# Osservazioni alla VIA 2018/1.11 Alisea S.p.A.

## Protocollo SUAP REP\_PROV\_VE/VE-SUPRO/0093373/23-4-2018

<b>Comitato Zona Nord Ovest</b>	Presidente in carica: Giancarlo Bergamo email: giancarlobergamo@libero.it pec: giancarlo.bergamo@pec.it
	<b>Comitato Ca' Pirami</b>	Presidente in carica: Fabio Gerotto
	Email: fabio.gerotto@libero.it

Figura 4: Trincee drenanti in progetto

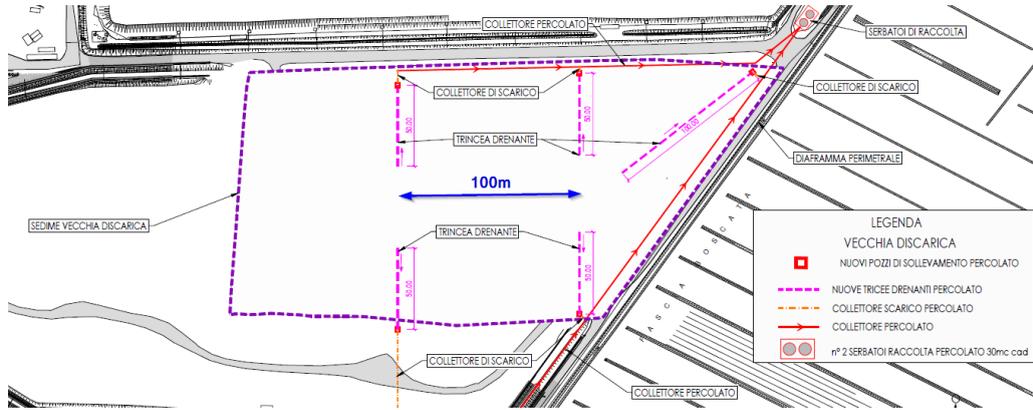
**Modalità di captazione del percolato:** Nella *Relazione E - Relazione Idraulica impianti di emungimento del percolato* vengono descritti gli apprestamenti necessari ad asportare il volume di percolato, stimato in 18.000mc. Le opere in progetto riguardano la realizzazione di 300 metri lineari di trincee drenanti, approfondite 1,5m nello spessore di 3m di rifiuti e disposte come riportato nelle figure 4 e 5.

A pagina 5 della relazione viene calcolato il "raggio di influenza" delle trincee così predisposte, che viene quantificato in  $R_a = 1,5m$ . Come riportato nella stessa relazione il "raggio di influenza" è quella distanza alla quale l'effetto di rimozione del percolato cessa di essere efficace.

Figura 5: Sezione trincee drenanti in progetto

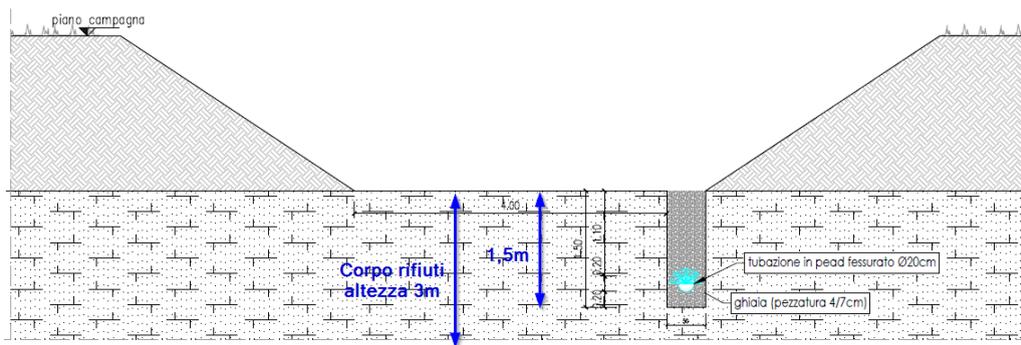
Le trincee drenanti avranno una sezione finale trasversale rettangolare, di larghezza pari a 0.5 m e profondità massima di 1.5 m.

Figura 7: Efficacia trincee drenanti

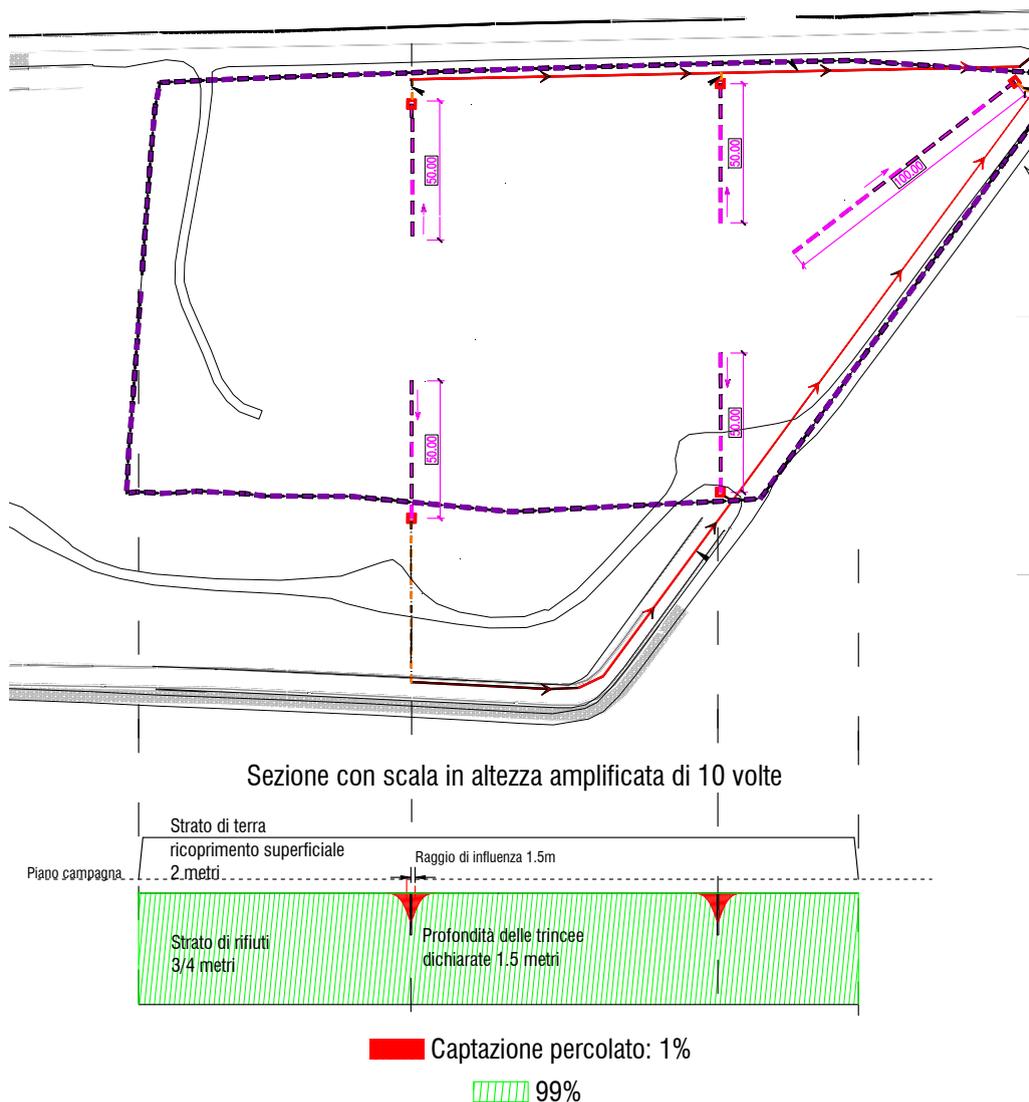
Appare quindi chiaro come, distanziando le trincee drenanti di 100 metri l'una dall'altra e approfondendole

solamente per la metà dello spessore di rifiuti presenti (1,5m / 3-4m) **le opere previste appaiono fortemente sottodimensionate (efficienza nell'asportazione percolato 1-2% circa). Per meglio comprendere, anche visivamente, l'insufficienza delle misure previste si faccia riferimento alla figura 11.**

Figura 8: Spostamenti del terreno a fine conferimento argine Sud. (pag. 86 Relazione Geotecnica) - figura modificata con l'inserimento del setto bentonitico.

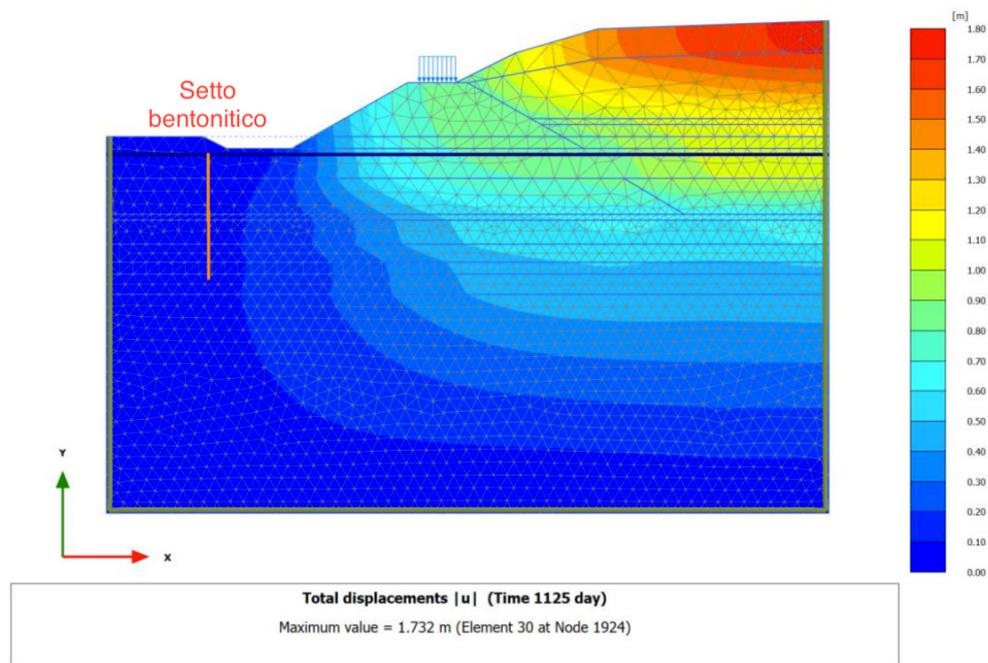
**Pressioni su prima discarica:** come combinazione delle osservazioni precedenti, si vuole porre l'attenzione sugli effetti che la massa di rifiuti in sopraelevazione (compresi i relativi materiali del fondo e del capping finale) può avere sul percolato contenuto attualmente nella prima discarica. Da progetto è previsto il ricoprimento con circa 14 metri tra rifiuti e materiali di costruzione. Assumendo un peso specifico teorico di 1000kg/mc si avrebbe un aumento di pressione sui vecchi rifiuti pari a 14 tonnellate a mq. Dati i forti dubbi sull'efficacia della rete di smaltimento del percolato proposta e viste le incongruenze sulla determinazione dello spessore del setto bentonitico **si ritiene opportuna la redazione di una nuova valutazione della sicurezza dello stesso diaframma nei confronti di una così mutata condizione di esercizio e sul possibile innesco di moti di filtrazione diversi da quelli previsti.** A titolo di esempio riportiamo un'immagine della dimensione del setto bentonitico rispetto alla massa di terreno interessato dal sovraccarico dei nuovi rifiuti.

Figura 14: Sezione di via Piave Nuovo

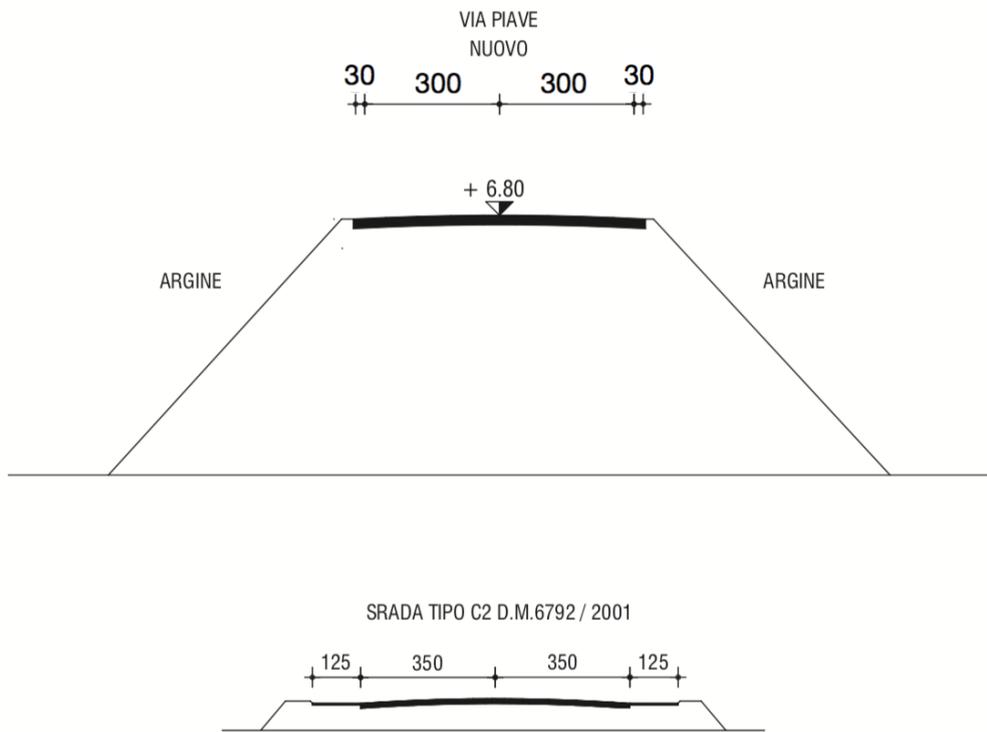
**Sicurezza stradale** La strada provinciale 47 (Caposile-Eraclea) è un tratto di strada caratterizzato da utenze diversificate (turistiche, servizi e, non da ultimo, l'impianto della discarica). Nel tratto afferente al Comune di Jesolo, lungo 4 km, questo assume configurazione arginale e vi sono oltre 37 accessi ad abitazioni private oltre a 3 incroci con strade comunali (via Sacca al confine fra i comuni di Jesolo e San Donà di Piave, via Pantiera e via Canalcalmo nel comune di Jesolo); considerando anche il tratto fino alla rotonda da cui si diparte la SS 14 Var che porta al nuovo ponte sul fiume Piave (via Armellina), gli accessi diventano 70 e gli incroci 7, di cui due particolarmente caricati da flussi turistici (via Argine San Marco e via Tram, recentemente oggetto di intervento mediante la realizzazione di una piccola rotatoria); si contano quindi, mediamente, 1 accesso ogni 95 metri ed un incrocio ogni 900 metri. Un confronto tra la strada arginale (via Piave Nuovo) e una strada di riferimento extraurbana secondaria C2 (var. SS 14) è riportata in figura 14.

Figura 15: Particolare del capping di copertura come indicato a pagina 50 della Relazione Tecnica Generale

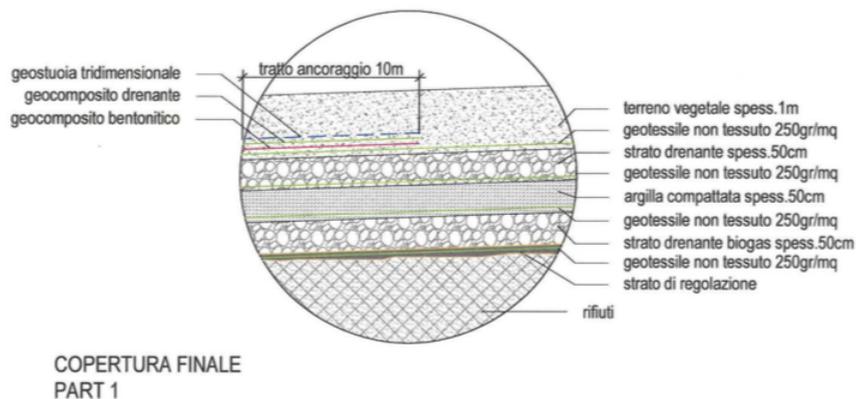
Per motivi di tempo la nostra analisi dei prezzi si è limitata alla sola voce 3: *Copertura finale discarica - Particolare C.*

la superficie considerata per questa voce (30.000mq), va incrementata a non meno 100.000mq, come riscontrabile dalla planimetria riportata a pagina 49 della Relazione Tecnica Generale.

Ovviamente i prezzi considerati saranno, in fase di appalto, soggetti a ribasso; tuttavia riteniamo importante, per le fasi istruttorie, assumere valori di riferimento riscontrabili nei listini regionali e, ancor più importante, indicare più precisamente le quantità di materiali da porre in opera.

**Chiediamo, quindi, una revisione più precisa e puntuale di tale allegato, per meglio comprendere l'entità delle opere da realizzare e parametrare correttamente i costi di istruttoria.**
